ENQUÊTE PUBLIQUE **relative au projet de la révision du** **PLAN LOCAL D'URBANISME (PLU)** **de Toulouse Métropole** **Commune de TOULOUSE** du 5 novembre 2012 au 4 janvier 2013

- partie 1 du rapport (déroulement de l'enquête)
- annexes
- partie 2 du rapport (examen des observations recueillies)
- conclusions motivées.

Le 20 février 2013

DGR 100

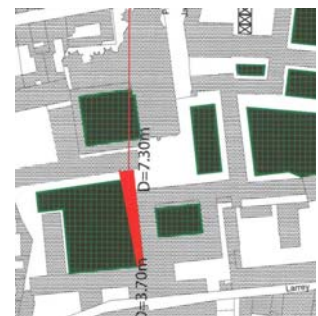
S23 Le conseil régional demande un déclassement partiel de l'EBC situé dans le lycée Pierre de Fermat, parcelle 818 AB 719, afin de réaliser un jeu de rampes abritées pour l'accessibilité des élèves handicapés. Les arbres de haute tige ne seront pas impactés et il n'y aura pas d'incidence sur la perméabilité des sols.

Réponse du responsable du projet

Image Google Maps

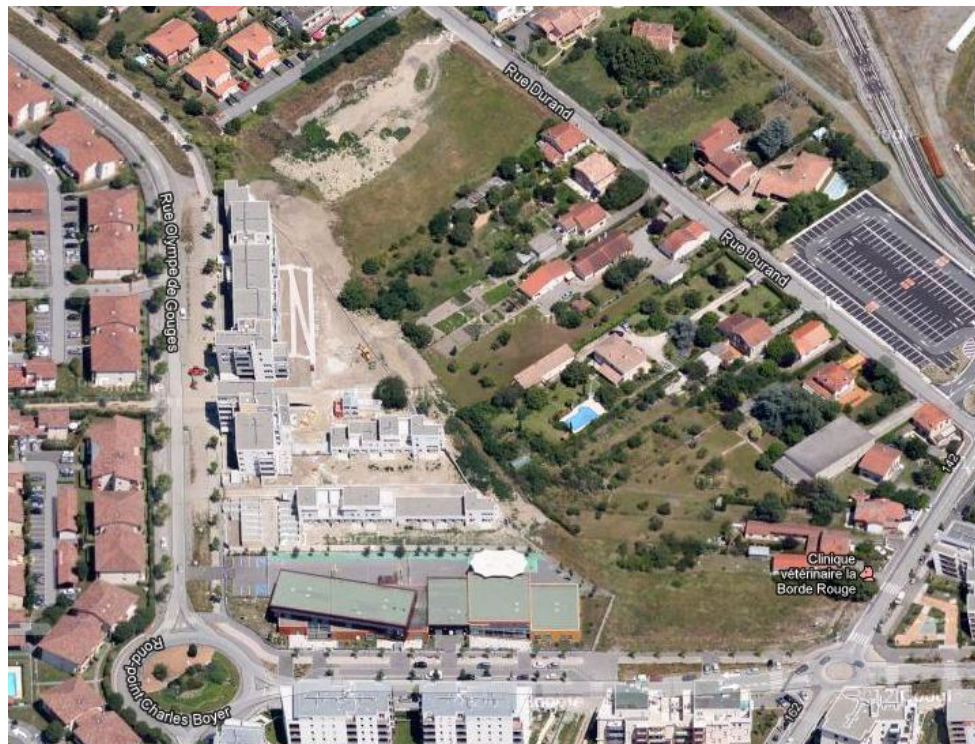
La CE demande au responsable du projet de retirer du projet la première partie de cet EVP (depuis la rue de la Faisanderie jusqu'à l'avenue Bouquetins), cela fera l'objet d'une **réserve**. La seconde partie de cet EVP se divise en deux dont la partie dans un zonage UI1 est peu contestée, et est déjà actuellement identifiée par l'ER 761. L'autre partie est étudiée ci après

Sur l'image jointe ci après (extrait Google Maps) il apparaît le caractère pauvre et banal de la végétation, par exemple au niveau de la clinique vétérinaire, au sud-est. On peut également constater des manques de bâtis pour le fond de plan du DGR du projet de PLU.

1) « les franges Borderouge ».

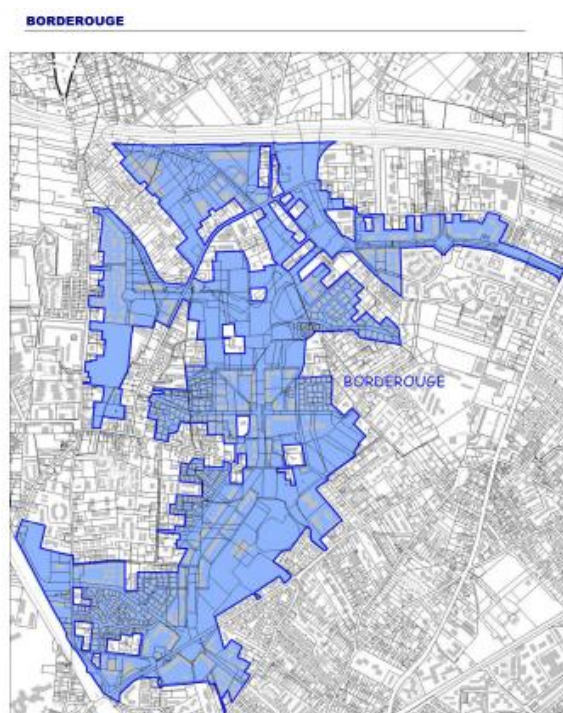
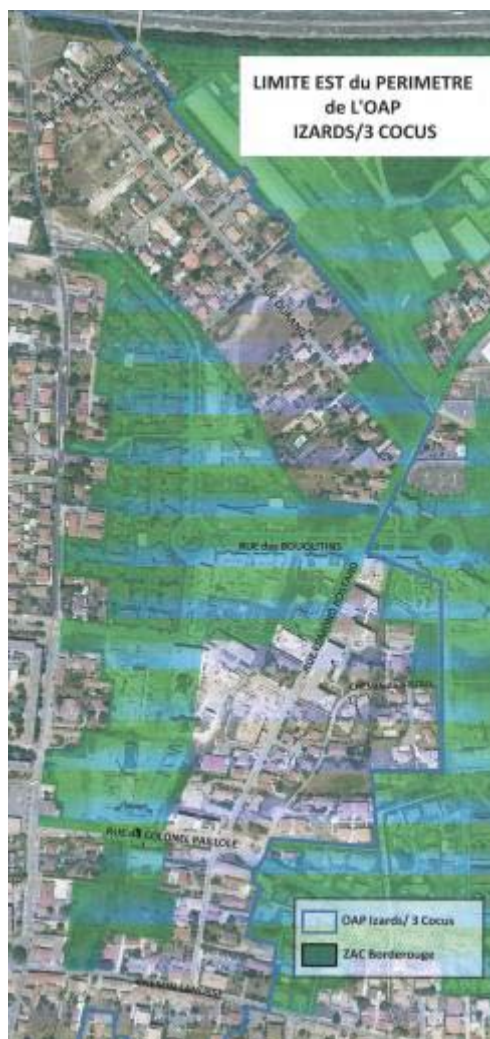
Le périmètre de la ZAC de Borderouge en dentelle est clairement identifié en annexe 5C du dossier, et le périmètre OAP empiète réellement sur des zones urbanisées récemment, cf. plans ci après. Le projet caché, suggéré par des requérants, d'intégrer ces franges afin de pouvoir bénéficier d'une subvention GPV semble être un détournement de procédure. Le responsable du projet explicite dans son mémoire en réponse ses objectifs qui ont conditionné ses choix, cependant cela n'a pas convaincu la CE. Au vu des argumentations des requérants la CE estime que la contre proposition demandant de retirer les « franges Borderouge » construites récemment sont justifiées et motivées. La CE demande donc au responsable du projet d'ajuster le périmètre de l'OAP Izards- Trois Cocus en excluant les « franges Borderouge Durand Rostand ». Cela fera l'objet d'une **réserve** dans l'avis final.

X07 Domaine de Francazal

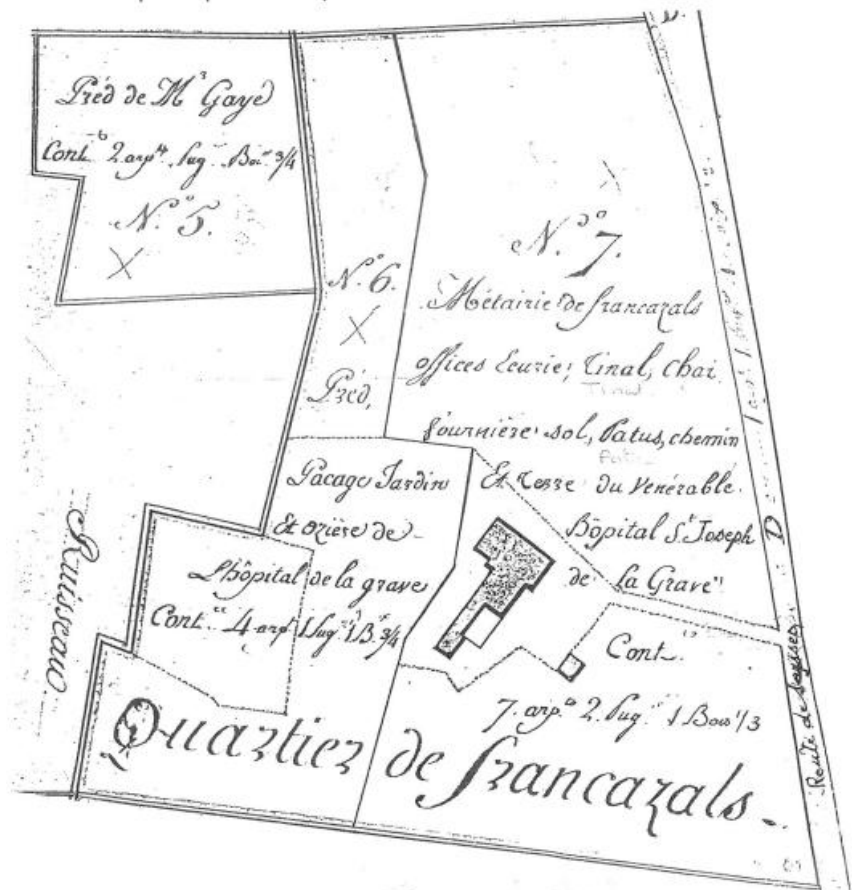
Demande d'intégrer le domaine en zone UE2 limitrophe afin d'assurer la reconversion d'une propriété ayant certes un long passé historique, mais qui en l'état ne rapporte rien et ne peut être entretenue. Le bâti serait rénové afin d'accueillir des activités commerciales ou des services et des parkings seraient aménagés. Demande également que le zonage de la parcelle AY n° 27 faisant face au Motodrome de Candie, soit reconsidéré. Elle est desservie par les réseaux d'eau et d'électricité, elle se présente comme une dent creuse en limite de la zone d'activité de la commune de Portet/Garonne. Plusieurs enseignes commerciales se sont intéressé à cet emplacement, souhaite louer.

Réponse du responsable du projet

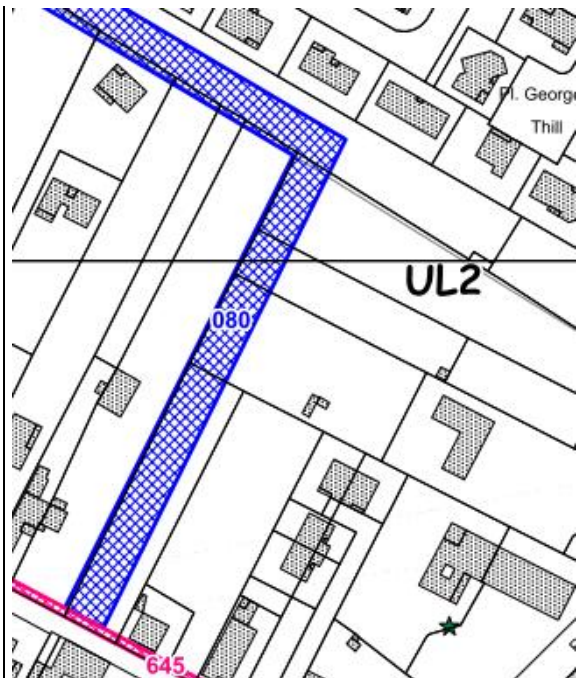
La constitution d'un maillage complet sur le chemin de Licard et desservant le Domaine de Guilhermy et la rue Simone Signoret répond donc à un enjeu de maillage important de desserte locale pour le quartier pour les habitants existants et à venir. Le maintien de cette SEP n°80 est primordial.

La CE constate que toutes les personnes qui se sont manifestées pendant l'enquête reconnaissent l'utilité de cette voie qui permettra le désenclavement des fonds de parcelles qui ont un accès sur le chemin de Licard, mais aussi qu'elles en contestent fortement le tracé qui pour certaines porte gravement atteinte à leur droit de propriété. Cette nouvelle voirie rue Deloume se superpose à l'ER 277, qui figurait à la 4ème et à la 5ème modification, avec une emprise plus importante, puis se prolonge en U jusqu'au chemin du Licard. Dans le rapport de présentation p 211 il est indiqué que cette voie nouvelle permettra l'accès au quartier de Guilhermy ce qui logiquement pourrait justifier son dimensionnement. Cependant force est de constater une incohérence avec la voie beaucoup plus étroite sur laquelle elle va déboucher. Il est par ailleurs précisé par les requérants que le tracé de cette SEP n'a pas été porté à la connaissance du public lors de la phase de concertation pendant laquelle des contre-propositions auraient pu émerger.

La CE a aussi pris connaissance du projet Garona qui présente un tracé alternatif en lien avec un projet immobilier mais qui ne prend pas en compte le désenclavement de l'ensemble des parcelles.
